## DODATEK Č. 2 KE SMLOUVĚ O DÍLO uzavřeného dne 14. 3. 2017

| ZMĚNOVÝ LIST                                                                                                                                                                                                                                                                                                                                                                                                                                                                                                                                                                                                                                                                                                                                                                                                                                                                                                                                                                                                   |                                                          |                                    | ZL č. 2   |                  |          |
|--------------------

# 1. - PŮDORYS 1NP - NOVÝ STAV

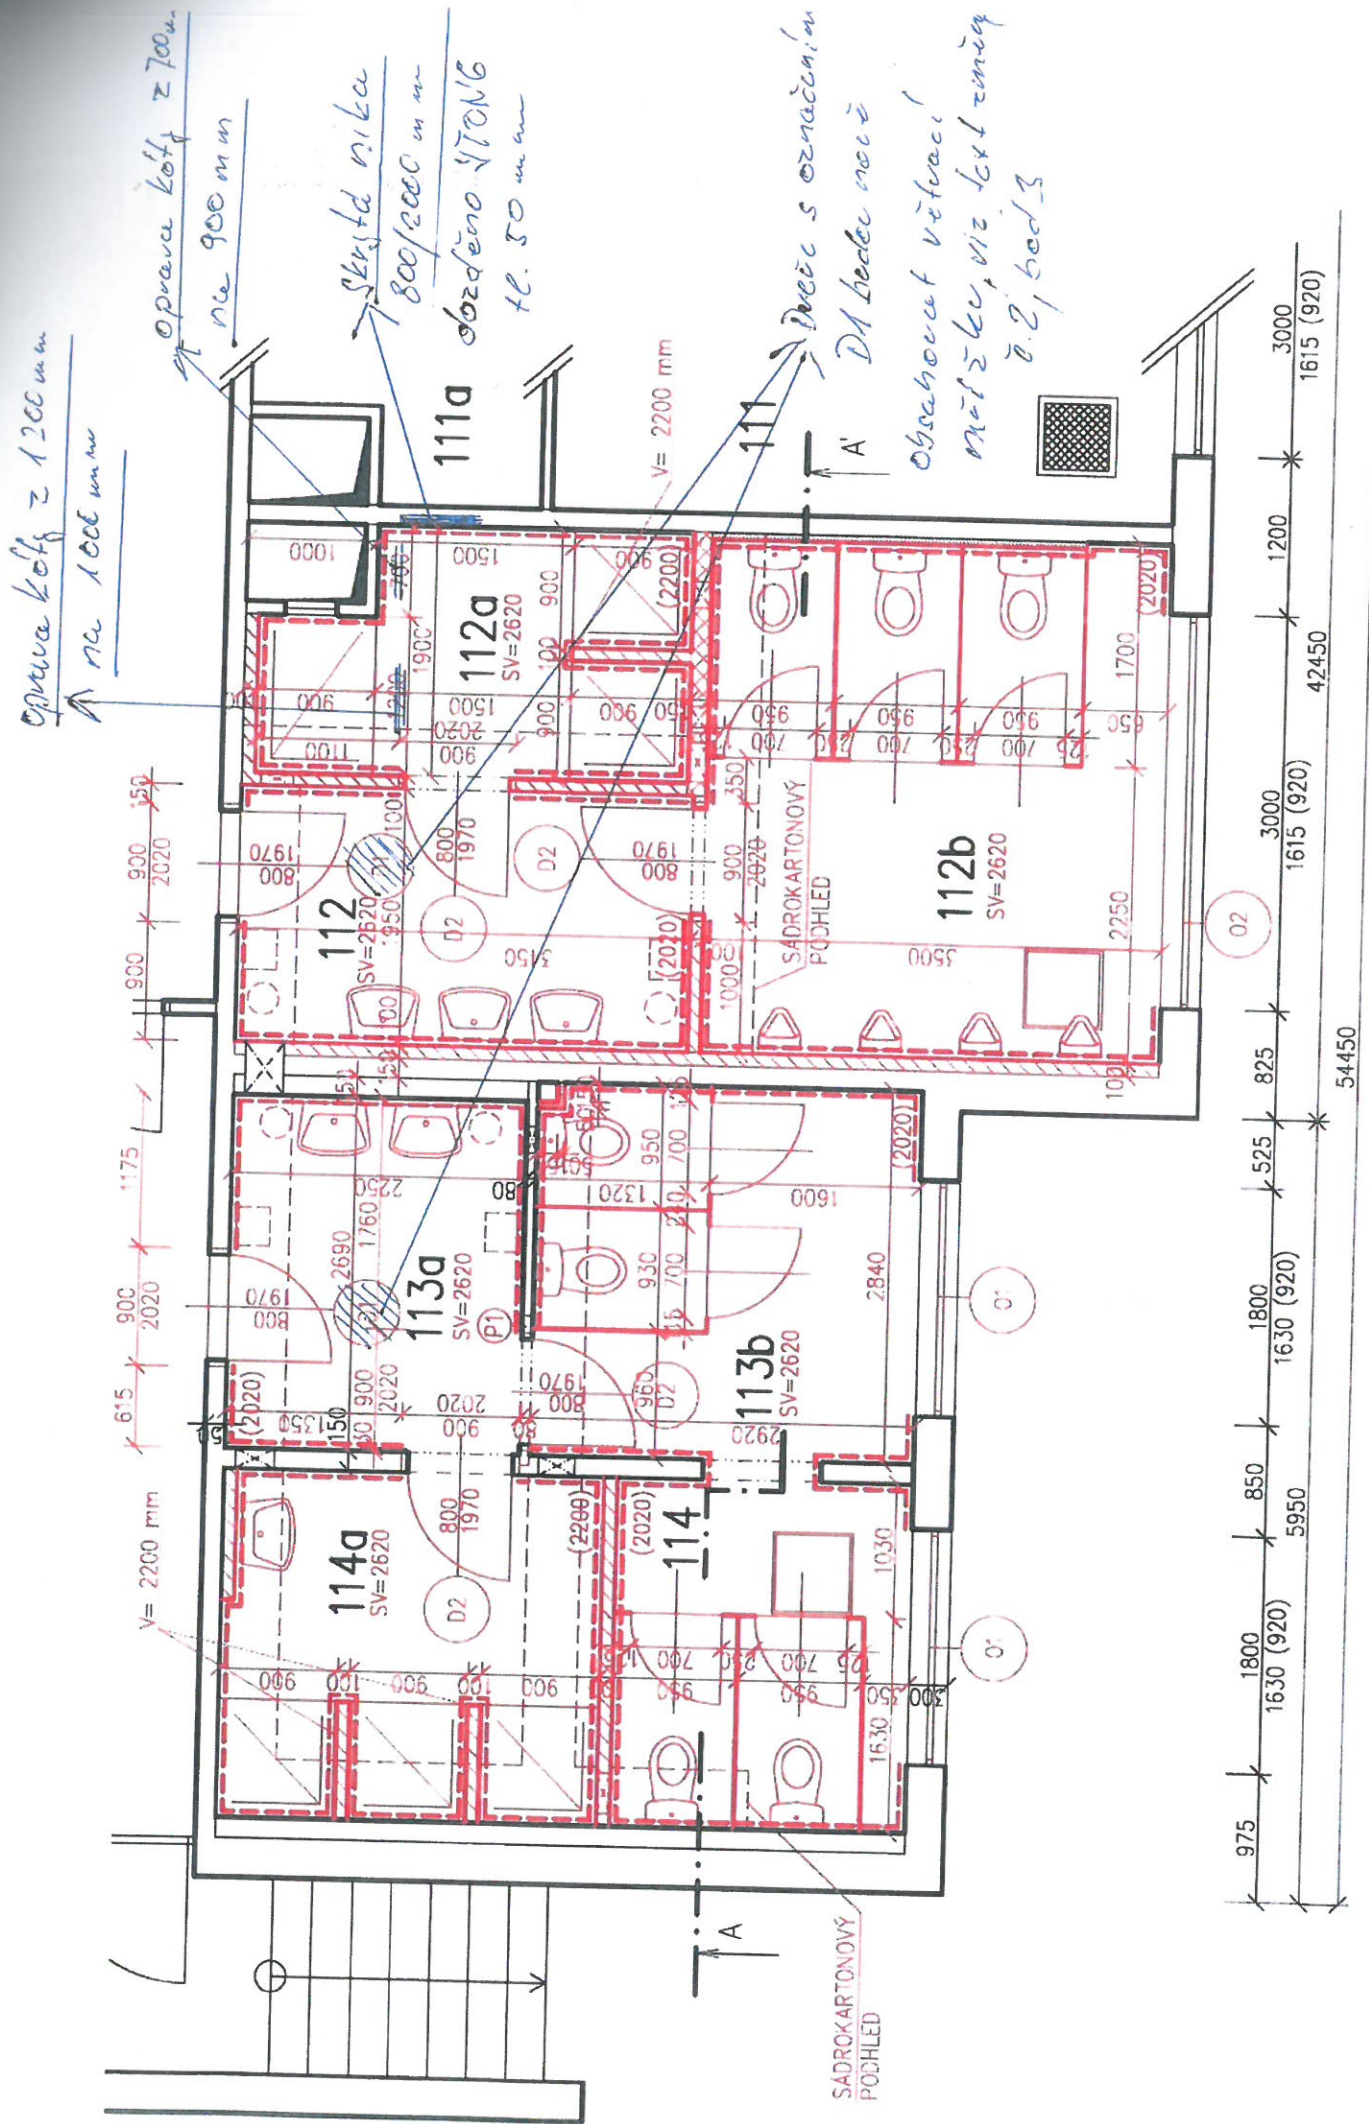
- 1) Místnost 112a- při bouracích pracích byla zjištěna nika o rozměrech 2000/800 mm, která se nacházela za demontovanou SDK konstrukcí.
- 2) Místnost 112a – byla zjištěna jiná šíře stávající instalační šachty a to nově na 900 mm, z tohoto důvodu, nelze instalovat sprchový kout o rozměrech 1200/900 mm.
- 3) Z důvodu zlepšení cirkulace vnitřního vzduchu v prostorech rekonstruovaných sociálních zařízení bylo rozhodnuto o instalaci provětrávacích mřížek do dveřních křídel u dveří z chodby do předsíně. Instalované mřížky musí splňovat požadavek na požární odolnost dle PBŘ.
- 4) Změna materiálu instalačních příček

- 1) Nika nebyla v PD označena, neboť byla skryta za stávající SDK přízdívkou
- 2) V PD je označena instalační šachta o rozměru 1000/700 mm a sprchový kout 1200/900 mm.
- 3) V PD je odvětrání řešeno zachováním původních VZT rozvodů.
- 4) PD uvádí příčky z vysokotlakového laminátu HPL

- 1) Nika bude zazděna do líce stávajícího zdiva, bude použit materiál YTONG tl. 5 cm
- 2) Vzhledem k tomu že rozměr stávající instalační šachty je odlišný, zhotovitel navrhuje dodat menší sprchovou vaničku a zástěnu a to nově o rozměru 1000/900 mm.
- 3) Pro dosažení lepší cirkulace vzduchu zhotovitel navrhuje umístit do spodní části dveří větrací protipožární mřížku
- 4) Zhotovitel navrhuje změnu materiálu nově na panel DTD s oboustranně melaminovaným povrchem, tl panelu, melamin tl.0,3 mm + DTD deska 30 mm

Materiálové a dispoziční změny uvedené ve změnovém listu č.2 nemění zásadním způsobem navržené parametry díla a je možné je realizovat.

Souhlasím s navrženým řešením. Zhotovitel připraví na oznámené změny soupis stavební prací včetně výkazu výměr v souladu se SOD U-109-00/17.

# OBJ. 5.1. - PŮDORYS 1NP - NOVÝ STAV

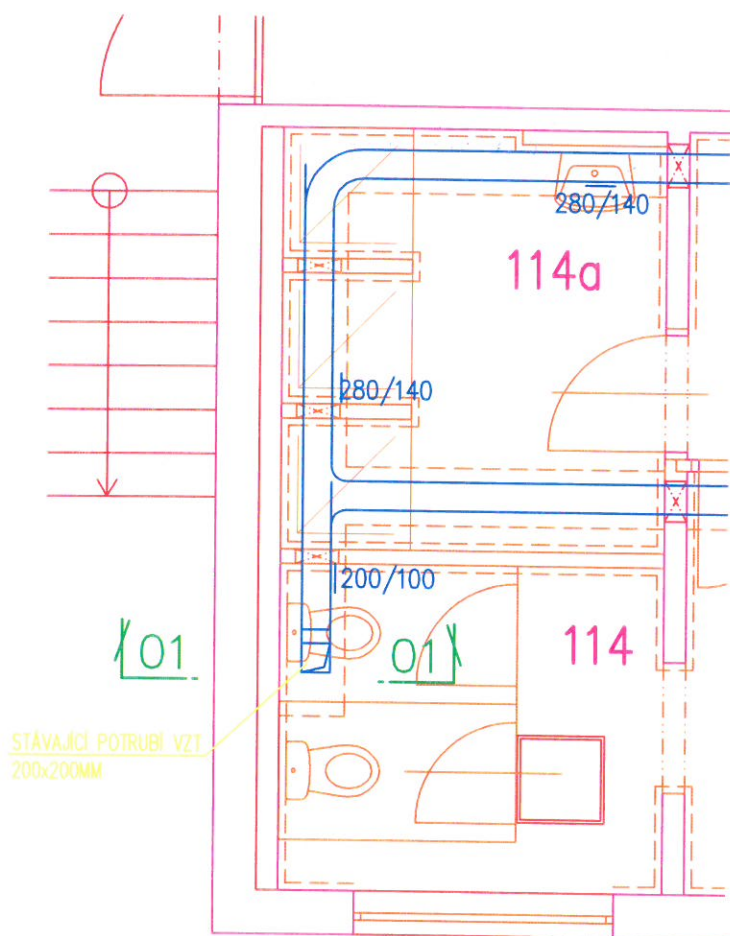
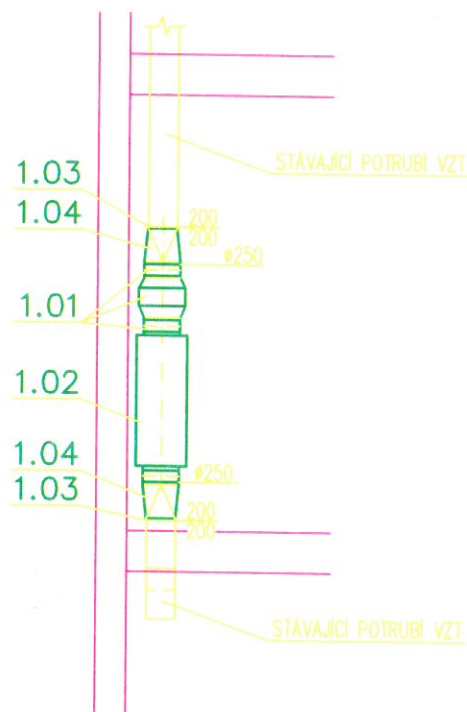
Blok 5.1. systém VZT – zhotovitel zjistil nefunkčnost systému VZT, který má zajišťovat odtaž par a pachů z rekonstruovaných sociálů, také bylo zjištěno, že původní ovládání VZT systému není přítomno. Průzkumem systému bylo zjištěno, že motor VZT, který se nachází na střeše objektu, není ovládán ze spodních doposud nerekonstruovaných pater a v těchto patrech není napojeno ovládání. Dále bylo zjištěno, že motor je napojen na impulsní spínač, avšak všechny ostatní jsou napojeny na časový spínač.

Blok 5.2. systém VZT – zhotovitel provedl průzkum funkčnosti VZT systému a jeho ovládání. Průzkumem bylo zjištěno, že motor VZT je nastaven na časový spínač s malým časovým posunem, dále bylo zjištěno že stávající tlačítko ovládání VZT v místnosti č.163 se musí zrušit a nová čidla se musí přímo napojit na ovládání motoru.

PD uvádí napojení ovládání čidel VZT na stávající okruh ovládání a to jak v bloku 5.1., tak i v bloku 5.2.

Zhotovitel navrhuje v bloku 5.1. opravu ovládání VZT systému ve všech nefunkčních patrech zapojením ovládacích tlačítek VZT. Dále potom ze 2.n.p. stáhnout ovládací kabel do přízemí instalační šachtou a propojit tak nová čidla se stávajícím ovládacím okruhem. Impulsní spínač motoru poté vyměnit za časový, tak aby odpovídal ostatním VZT rozvodům v objektu.

Blok 5.2. – nastavení motoru VZT na maximální možnou délku, dále propojení stávající ovládání s novými čidly. Propojení se umístí do výšky 2100 mm vedle pisoáru a osadí se revizní dvířka 150/150 mm, pro možnost budoucího přístupu.

AD souhlasí s navrhovaným řešením pro posílení účinnosti VZT odvětrání.

Souhlasím s navrženým řešením. Zhotovitel připraví na oznámené změny soupis stavební prací včetně výkazu výměr v souladu se SOD U-109-00/17.
